Mémoire en réponse aux demandes de la MRAe

Cette présente note représente le mémoire en réponse à l'avis délibéré n°2024APB81 du 7 novembre 2024.

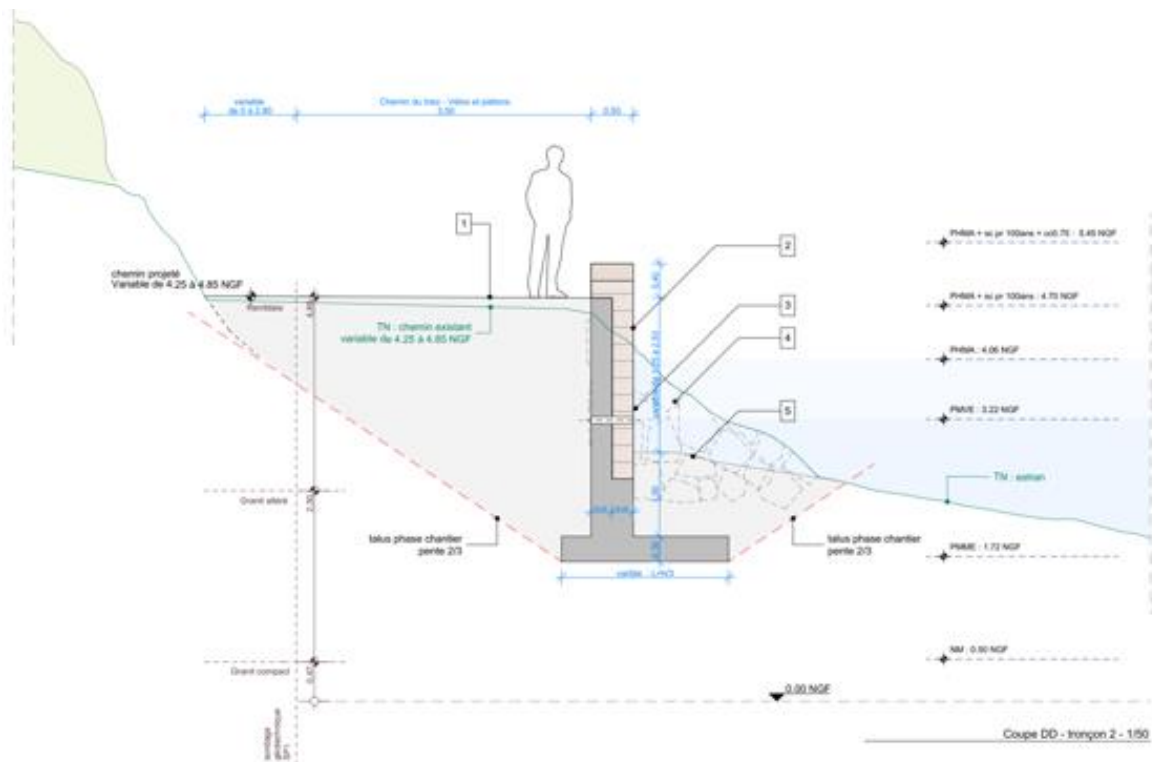
Le risque de chute de pierres est écarté à juste titre en raison de l'éloignement suffisant des passerelles avec les falaises. En ce qui concerne le risque de glissement de terrain, l'étude d'impact se contente de mentionner un surdimensionnement de l'ouvrage sans préciser les modalités du calcul et sans justifier la pertinence de ce choix.

▷ Le **mur de soutènement** existant situé au sud du chemin situé du tronçon T2 (voir figures ci-dessous)

En préalable de la mission G2 PRO, un sondage à la minipelle sera réalisé en pied de mur existant afin de reconnaître la fondation et visualiser sa profondeur d'assise. En fonction de la profondeur et de la nature de l'assise, un calcul de stabilité de stabilité au grand glissement pourra s'avérer ensuite nécessaire afin de vérifier l'absence d'influence des travaux sur la tenue de ce mur.

Figure 1 : Localisation des zones d'estran par rapport au chemin du Treiz

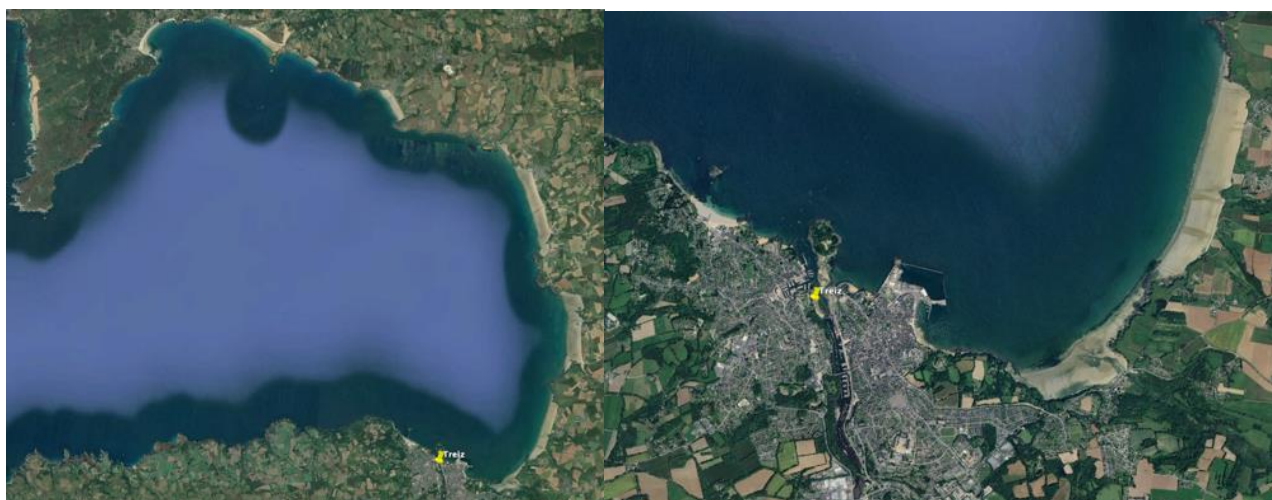
L'incidence du bruit aérien sur la faune est quant à elle évoquée, mais rapidement considérée comme faible pour les oiseaux et négligeable pour les autres espèces. L'étude acoustique en annexe laisse pourtant apparaître des niveaux d'émergence¹⁶ important au niveau des habitations, pourtant inférieurs à ceux modélisés au niveau du boisement. En l'absence d'inventaire des espèces concernées et de l'évaluation du bruit émergent en phase travaux, il n'est pas possible d'apprécier la pertinence de la mesure d'évitement temporel « ME02 » qui consiste à concentrer les forages sur la période hivernale pour limiter le dérangement de la faune.

L'Ae recommande de reprendre l'analyse du risque de dérangement par le bruit en phase travaux pour la faune terrestre et marine, notamment l'avifaune, et de justifier la pertinence des mesures proposées.

Concernant l'avifaune marine qui fréquente essentiellement la plage du chemin du Treiz à marée basse, il est proposé de mettre en place une mesure de réduction du bruit aérien, lors des travaux de forage.

Il est cependant important à rappeler que la zone de travaux, le chemin du Treiz d'un linéaire de 280 m, **en zone urbaine**, se situe en pleine baie de Douarnenez qui possède des linéaires d'estran, en milieu naturel de plus de 10 km. Les oiseaux marins bénéficient ainsi de vaets zones de repli où d'ailleurs ils sont généralement en très grand nombre que comparé avec la plage du Treiz.

Pour réduire le risque de dérangement durant la phase la plus bruyante, qui est le forage de micro-pieux (période de 3 mois de novembre 2025 à janvier 2026, et réalisée à marée basse de 2 à 5 heures par jour, il sera mis en place la mesure MR07 qui verra la mise en place d'une protection acoustique antibruit encadrant la foreuse pour réduire les bruits allant vers la plage et allant vers la forêt.

Ainsi, le niveau d'impact du bruit du forage sera faible sur l'avifaune.

Figure 8 : Zone d'influence hypothétique de résurgence de bruit propagé dans le sol par le forage des micropieux

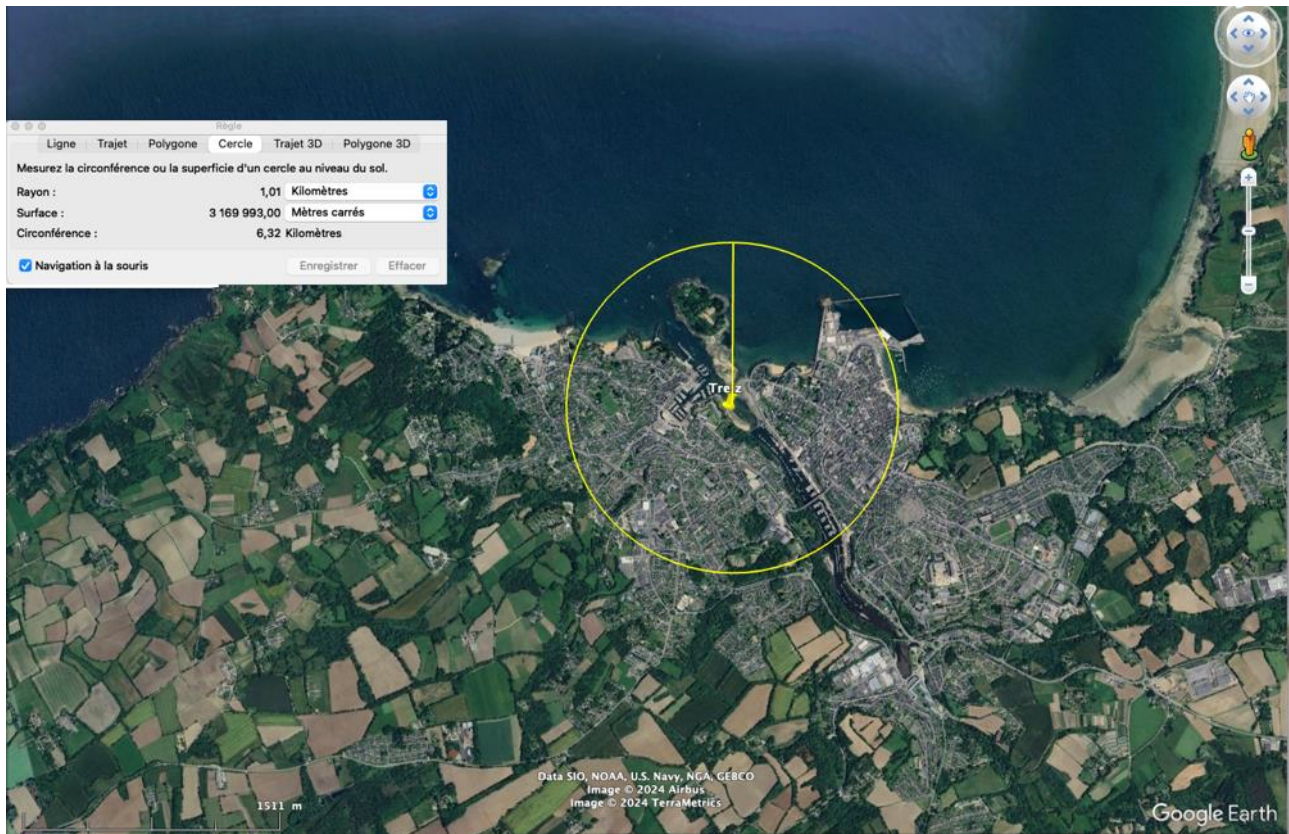
Le classement de l'enjeu « bruit sous-marin » en niveau faible est justifié dans l'étude d'impact par les caractéristiques du projet, censé ne pas présenter d'incidence en la matière, or la sensibilité de l'état initial doit être établie indépendamment du projet, mais en fonction des seules caractéristiques du milieu. En l'espèce, le caractère plutôt préservé de la baie de Douarnenez devrait inciter à identifier un enjeu fort.

L'Ae recommande de revoir le classement des niveaux d'enjeux en matière de faunes terrestre et marine, de submersion marine et de bruit sous-marin, en apportant la justification des niveaux retenus ou en requalifiant avec un niveau plus élevé (moyen ou fort).

Comme vu précédemment, les incidences du bruit en phase travaux sur la faune marine sont considérées comme nulles dès le stade de l'état initial, au motif que le forage des pieux sera réalisé à marée basse. Or l'hypothèse d'une transmission sonore par les vibrations du sol dans le milieu marin, sur des distances qui peuvent être conséquentes, ne peut être évacuée sans justification. Par ailleurs, en l'absence d'inventaire de la faune marine, la sensibilité des espèces aux nuisances sonores n'est pas établie.

En partant de l'hypothèse que notre forage produit à la source une intensité en bruit de 190 dB (ce qui apparaît ici, fortement excessif, puisque c'est la valeur des forages pour les éoliennes en mer sur des dimaètres de 6 à 10 m, alors que le forage du projet est de 0,3 m). L'atténuation pour une onde de :

- ▷ 500 Hz, elle serait de $190 - 55 \text{ dB} = 135 \text{ dB}$ à 300 m de la source.
- ▷ 50 Hz, elle serait de $190 - 55 \text{ dB} = 135 \text{ dB}$ à 3 km.

On peut voir donc que les seuils de réactions comportementales sont autour des 140 dB. Que la perception des basses fréquences (< 1 KHz) ne vaut principalement que pour les Baleines qui perçoivent à partir de 200 Hz.

Cela veut dire qu'une baleine pourrait entendre une éventuelle résurgence du bruit du forage à une distance d'environ 1 Km de la source. Cependant, ce bruit ne la ferait pas réagir.

Nous avons replacé un rayon de 1 km sur une carte Google Earth.

Dans ce cadre, il faudrait que la baleine soit très proche du chenal d'accès au port de Douarnenez. Elle serait donc certainement dérangée bien avant d'entendre la résurgence du bruit de la foreuse par le trafic maritime.

Avec cette démonstration, nous confirmons que le bruit du forage n'aura pas d'incidence sur la biodiversité marine de la Baie.

Figure 9 : Scénario alternatif de l'Ae

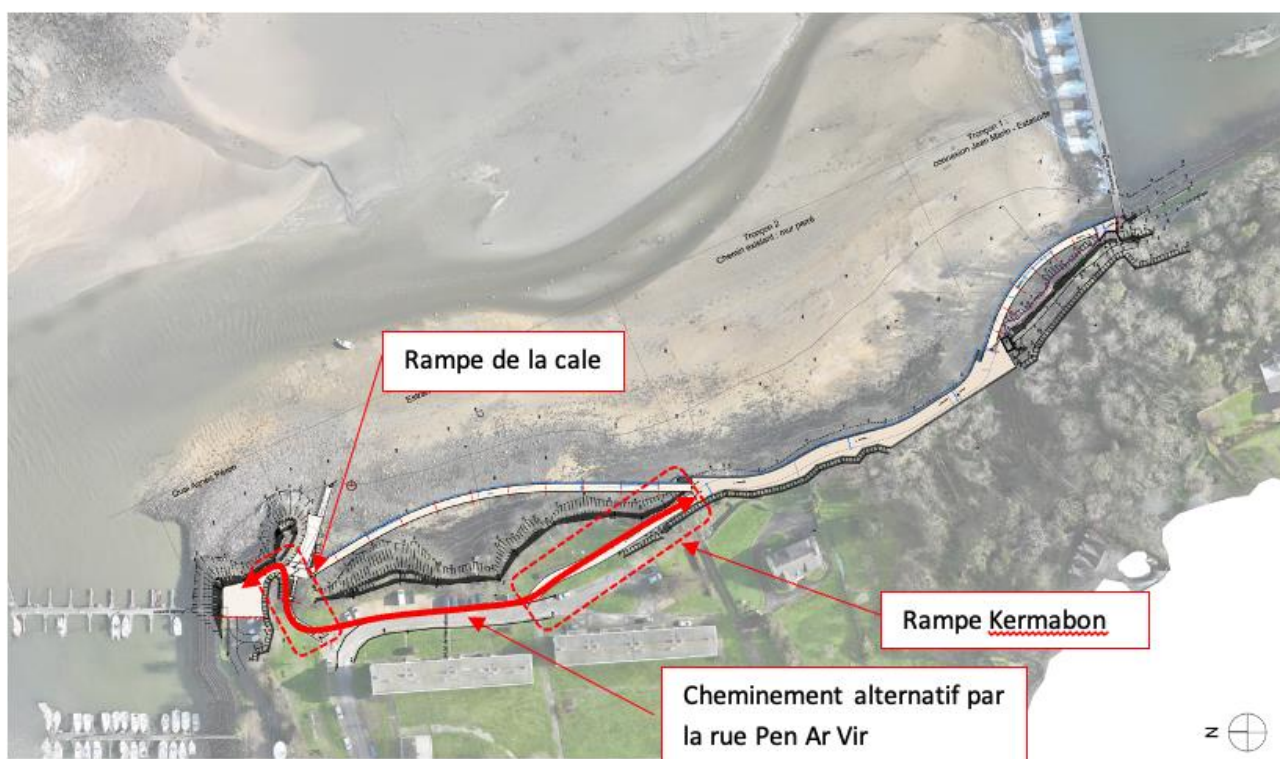
Toutefois, au vu des caractéristiques du site et des ambitions du projet, une autre variante pourrait être étudiée, consistant à réaménager le cheminement existant le long de la rue Pen ar Vir entre le quai Agnès Perron et le début du passage sur perré, sans création de l'estacade T3. Ce scénario pourrait garantir l'accessibilité pour les personnes à mobilité réduite, sous réserve de la possibilité de raccordement avec une pente adaptée entre le quai et la rue Pen ar Vir, en limitant l'incidence du projet en matière d'émissions de gaz à effet de serre¹⁵, de paysage et, en phase travaux, de biodiversité et de nuisances.

L'Ae recommande d'étudier le scénario alternatif consistant dans le réaménagement de la voirie existante en lieu et place de la création de la passerelle T3. »

Le scénario alternatif propose de réhabiliter le cheminement existant entre de début de passage en perré (T2) au pied de la rampe Kermabon et le quai Agnès Péron. Ce parcours présente deux dénivelés incompatibles avec une des exigences principales du projet à savoir la mise en œuvre d'un cheminement accessible à tous respectant les normes PMR en vigueur.

- ▷ La rampe Kermabon présente un dénivelé d'environ 6.70m entre les côtes altimétriques 11.56m NGF et 4.85m NGF. La longueur de la rampe actuelle est d'environ 63m, ce qui représente un pente moyenne de 10,7% incompatible en l'état avec les exigences d'un espace public accessible aux personnes à mobilité (pente maximum de 4%).

À titre de comparaison, le respect de la norme PMR sur un dénivelé de 6.70m aboutirait à la création d'une rampe de 168m de long (environ 3 fois la longueur de la rampe existante) incompatible avec la géomorphologie du site.

- ▶ **La rampe de la cale** présente un dénivelé d'environ 5.35m entre les côtes altimétriques 10.20m NGF et 4.85m NGF. La longueur de la rampe actuelle est d'environ 25 m, ce qui représente une pente moyenne de 21.5% incompatible en l'état avec les exigences d'un espace public accessible aux personnes à mobilité (pente maximum de 4%).

À titre de comparaison, le respect de la norme PMR sur un dénivelé de 5.35m aboutirait à la création d'une rampe de 134m de long (environ 5 fois la longueur de la rampe existante) incompatible avec la géomorphologie du site.

Ainsi, au regard des exigences programmatiques et de la géomorphologie du site, un scénario alternatif de cheminement PMR par le long de la rue Pen Ar Vir n'est pas envisageable.

Figure 11 : Localisation des 2 stations

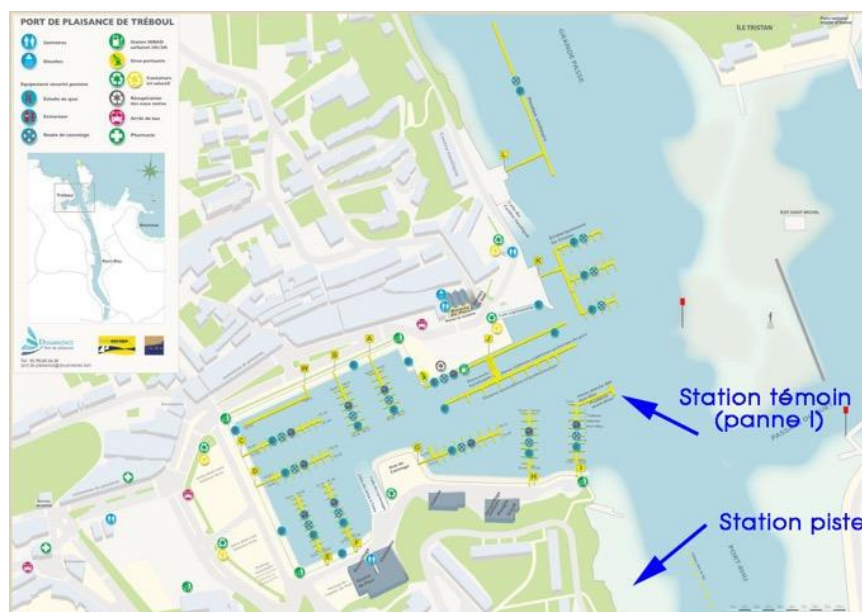
De la même façon, le suivi de la mesure « MR03 » de prévention de la diffusion de matières en suspension issues des matériaux de création de la piste temporaire doit faire l'objet d'un suivi en phase d'exécution des travaux. En l'absence de méthodologie pour mesurer la turbidité (type, emplacement et fréquence des mesures) et de seuil à partir duquel une action corrective est nécessaire, ainsi que d'une anticipation du type d'action à mettre en œuvre, les modalités du suivi apparaissent insuffisamment définies pour garantir une absence d'incidence.

Au moment de la mise en œuvre de la piste, il sera contrôlé le relargage de fines par deux prélèvements d'eau avec analyse des MES. Lors de la marée montante au moment où la piste commencera à être en eau (vers PM-1), il sera prélevé un échantillon d'eau au bout de la panne I du port de Tréboul. Cette station servira de station témoin. Il sera prélevé dans la même heure (le temps du déplacement), un prélèvement au droit de la piste dont l'eau commencera à la recouvrir. Il sera analysé dans les 2 échantillons.

Le même protocole se fera également à marée descendante, vers PM+1. Les résultats seront comparés entre eux pour détecter un éventuel relargage et une éventuelle influence de ce relargage sur la qualité de l'eau (station I). Ce suivi sera effectué toutes les semaines durant la durée de la mise en place du remblai de la piste et 1 mois en plus, c'est à dire de septembre à novembre 2025. Il sera donc réalisé 12 suivis durant cette période.
